## 工程指示 / 要求簡箋(E.I.)

工程指示編號：EI / 5459 / 22

工程名稱：將軍澳日出康城

工程項目：廠用鐵件 單元件掛勾修改方案(第一批)

美特鋁質有限公司 MID Aluminium Fabricator Ltd.		工程號 J858 地盤 康城11期 圖紙名稱 鐵固定碼加工圖 材料 S275	類別 制圖 W. E. X 復核 - 批准 -	物料號 - 2022-05-30 - -	圖號 X86255-P01L 數量 24 單件重量 - (KG)
修改 日期	採用工廠 <input checked="" type="checkbox"/> 地盤 - 材料顏色 GMS

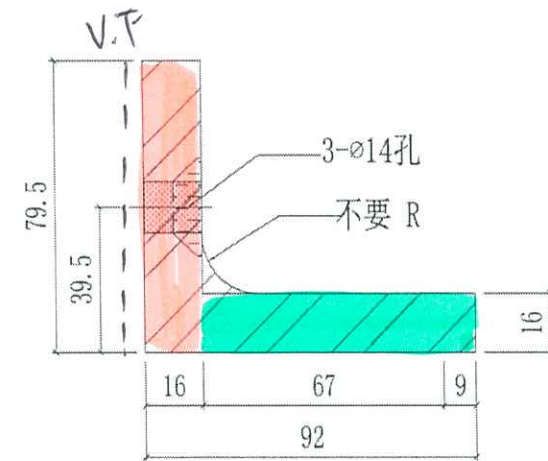
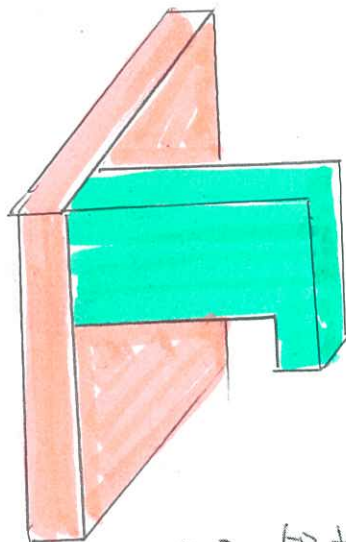
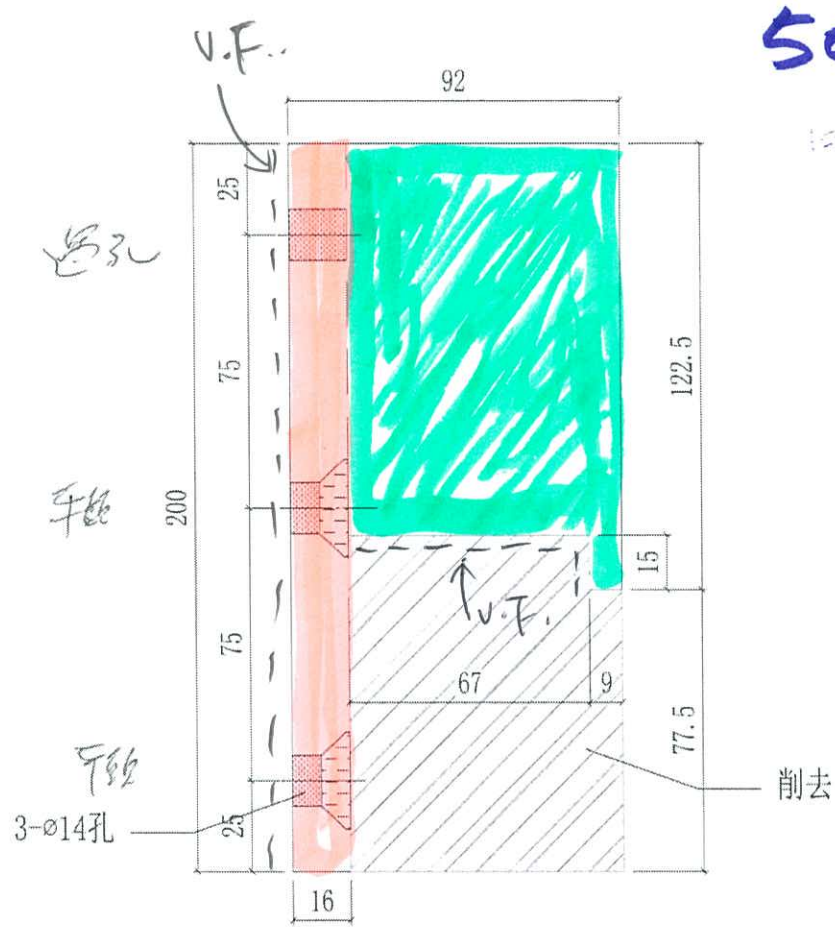
#3 鋁掛碼改成鐵角掛勾

cut from

140 x 140 x 16

請按加工圖生產修補廠用掛鐵碼

1. 驗焊 Butt Weld (100% Visual, 100%超聲波 / Curtain Wall)

2. 出貨前，請給 Mill Cert 和熱浸 Cert

3. 油瀝青油

4. 沿水厚度附合 EI5136 指示 100um。
